Oggetto: rumore – relazione di istruttoria su variante al Piano comunale di classificazione acustica (PCCA) del Comune di Empoli adottata con Deliberazione del Consiglio comunale n. 2 del 29/09/2021

PROGETTO/PIANO: variante al PCCA del Comune di Empoli
PROPONENTE: Comune di Empoli
PROCEDIMENTO: parere di competenza ex art. 5, comma 9, LRT n. 89 1 dicembre 1998
RICHIEDENTE: Comune di Empoli (ns. prot. n. 83957 del 02/11/2021)
DOCUMENTAZIONE nel sottofascicolo, allegata alla richiesta

Figura 1 – Classificazione acustica dell'area secondo il PCCA vigente (sx) e proposta di modifica (dx).

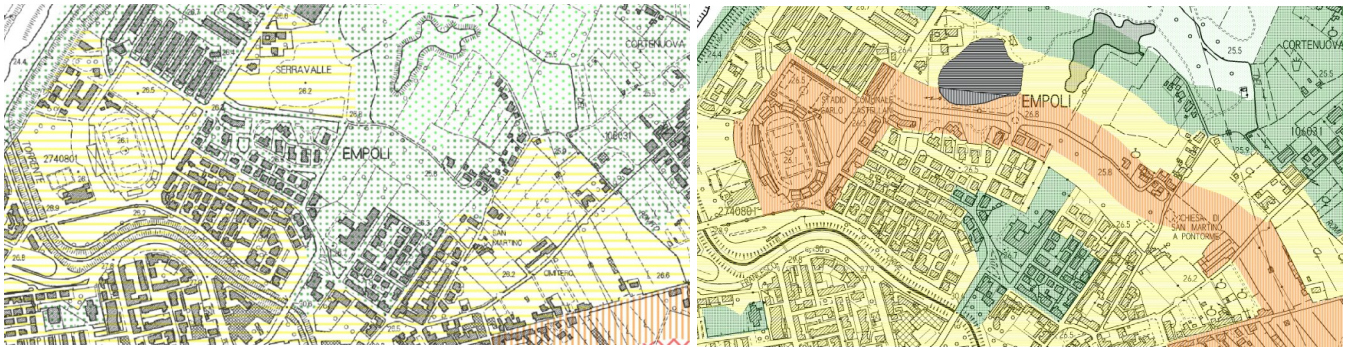
La scelta operata di definire una fascia in IV classe intorno all'infrastruttura di previsione urbanistica e le conseguenti modifiche indotte da tale scelta determinano una più bassa tutela acustica nella zona compresa fra via di Pontorme e l'area dello stadio comunale, in termini di limiti di zona applicabili. In particolare il gruppo di ricettori posti nei pressi di via San Martino e a sud dell'area di Serravalle vedono un innalzamento di 10 dB dei suddetti limiti, passando dall'attuale II classe alla IV proposta in variante.

Considerato il rango previsto per l’infrastruttura di previsione urbanistica – strada urbana di quartiere – e le sue caratteristiche generali riportate nella documentazione, fra i cui i flussi di traffico giornaliero, non pare che la stessa infrastruttura abbia i requisiti di cui al citato DPGRT, per rientrare nella categoria delle cosiddette IGC; la scelta operata di definire una fascia in IV classe non risulta pertanto aderente alla normativa di riferimento.

Le simulazioni acustiche fornite degli impatti dovuti all’asse stradale di previsione indicano la sostanziale compatibilità dell’opera con la III classe acustica, ad esclusione di alcuni ricettori. Tale indicazione suggerisce la possibilità di adottare la III classe nell’intorno dell’infrastruttura anziché la IV, prevedendo opportuni interventi di mitigazione laddove risultino localmente necessari, in fase di progettazione/realizzazione dell’opera. Questa opzione oltre ad essere maggiormente coerente con i requisiti tecnici specificati dalla normativa, sopra richiamati, permette di adottare un approccio maggiormente cautelativo per i ricettori, richiedendo che sia l’infrastruttura ad adeguarsi al territorio anziché adattare il PCCA agli impatti della viabilità di previsione. Nello spirito della norma, infatti, la classificazione acustica non deve essere concepita come accorgimento formale per rendere conformi le sorgenti di rumore, bensì queste dovrebbero inserirsi nel territorio rispettose dei limiti in essere, fin dalla fase di studio preliminare delle relative opere di progetto.

Ciò premesso, proponiamo che le suddette indicazioni vengano recepite nella variante di PCCA, formulando una diversa suddivisione in classi acustiche del territorio, rispetto a quella presentata.
